DIRECTION GÉNÉRALE DE L’ÉVALUATION ENVIRONNEMENTALE ET STRATÉGIQUE

**Rapport d’analyse environnementale
pour le projet de reconstruction du pont de l’Île-d’Orléans entre
la ville de Québec et l’Île-d’Orléans sur les territoires de la ville de
Québec et de la municipalité de Saint-Pierre-de-l’Île-d’Orléans par
le ministère des Transports**

Dossier 3220-02-002

Le 28 mars 2022

FIGURE 15 : JETÉES TEMPORAIRES & CELLULES DE CONFINEMENT

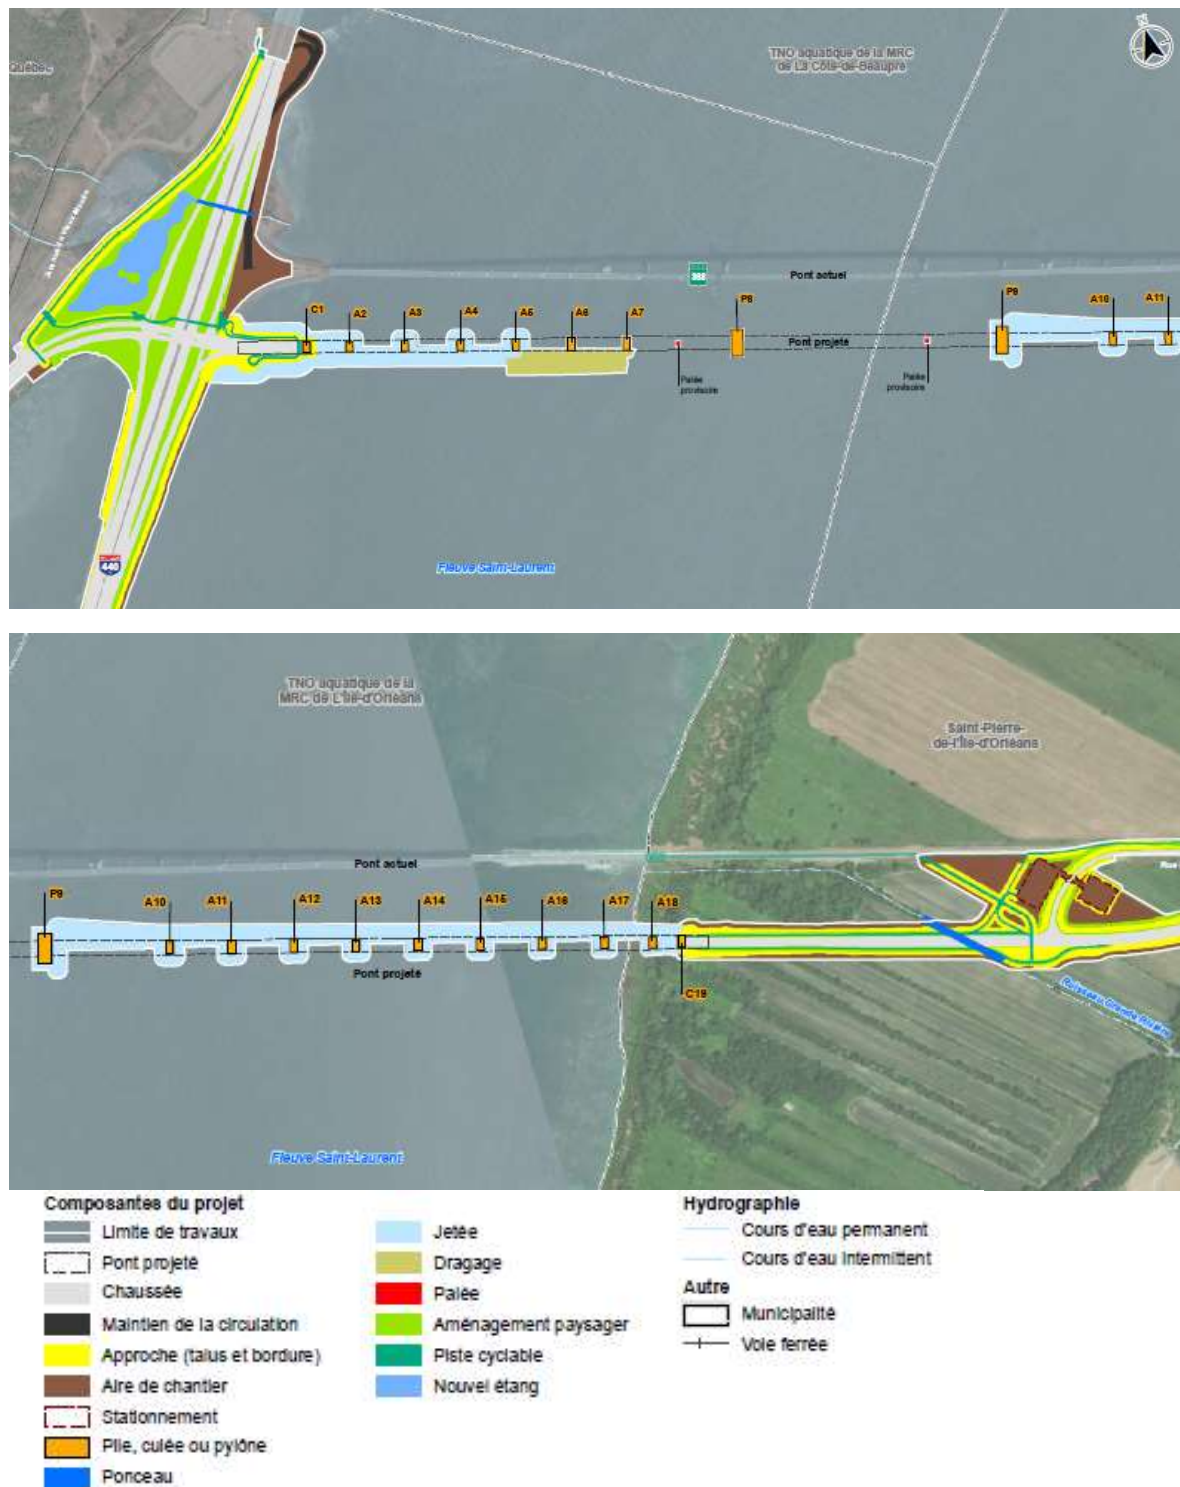
rives. Les fondations de la culée C1 à la pile A5 et du pylône P9 à la culée C19 (figure 15) seront effectuées dans les cellules de confinement créées sur les jetées et seront ainsi isolées du milieu aquatique.

FIGURE 17 : CONFIGURATIONS DE L'ÉCHANGEUR NORD ÉTUDIÉES

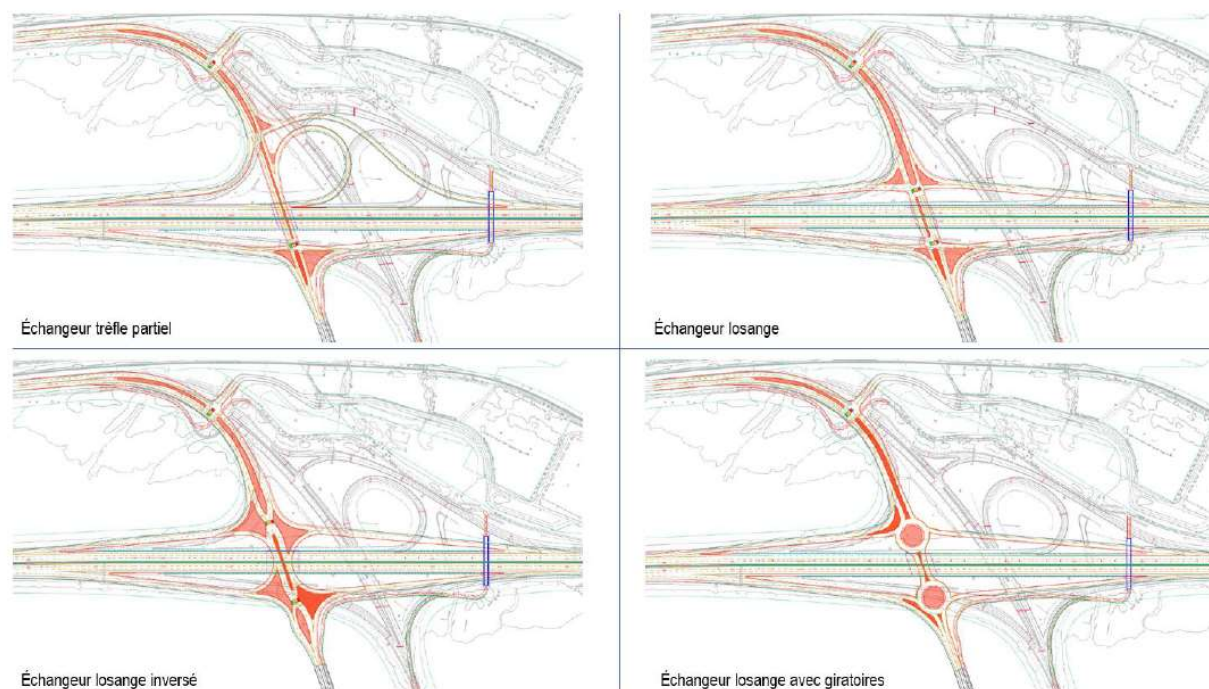
La configuration de l'échangeur Nord (bretelles de l'autoroute 40) a fait l'objet d'une analyse de variante afin de déterminer celle qui occasionne le moins d'empiètement dans les milieux humides et hydriques. Quatre configurations différentes ont été étudiées, soit l'échangeur trèfles partiel (comme l'existant), l'échangeur losange, l'échangeur losange inversé et l'échangeur losange avec giratoire (figure 17). Afin de déterminer le choix final, lequel aurait notamment le moins d'impact sur les milieux humides et hydriques, une analyse multicritère a été réalisée. L'échangeur losange est celui qui a été retenu, car ayant le moins d'impacts sur le milieu récepteur, notamment en termes d'empiètements dans les MHH, d'intégration dans le milieu, de fluidité de la circulation et de sécurité routière. Enfin, une optimisation de ce concept a permis de réduire davantage les empiètements dans les MHH notamment par le rapprochement maximal des bretelles de l'autoroute 40 et la diminution des largeurs de talus.

Considérant qu'un effort a été fait afin de minimiser les impacts de l'échangeur nord sur les milieux humides et hydriques et que les critères de sécurité et de fluidité ont été

pris en compte, l'équipe d'analyse est satisfaite de la configuration de l'échangeur nord.
